L.dz. 1253 /2016

„Budynek magazynowy z funkcją administracyjną wraz z układem drogowym i infrastrukturą techniczną”.

Zamawiający – Port Lotniczy Gdańsk Sp. z o.o. przekazuje odpowiedzi na pytania, które wpłynęły od Wykonawców.

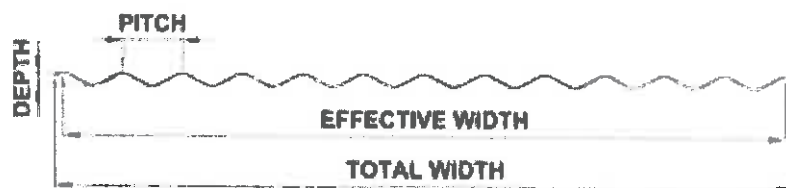
Proszę o informację jaki rodzaj blachy sinus należy zastosować na elewacji? Brak informacji w projekcie.

Odpowiedź: Na elewacji należy zastosować blachę stalową typu sinus o parametrach jak poniżej:

Wymiary i kształty

| Szerokość efektywna: | 1100 mm |
| Szerokość całkowita: | ~1127 mm |
| Głębokość: | 18 mm |
| Rozstaw fali: | 92 mm |
| Długość: | 600 ... 6 000 mm |
| Grubość materiału: | Stal 0,60 mm |
| Masa (bez perforacji): | ~5.35 kg/m ² (stal), ~2.19 kg/m ² (aluminium) |

Kolorystyka została podana na rysunku AROXE01.
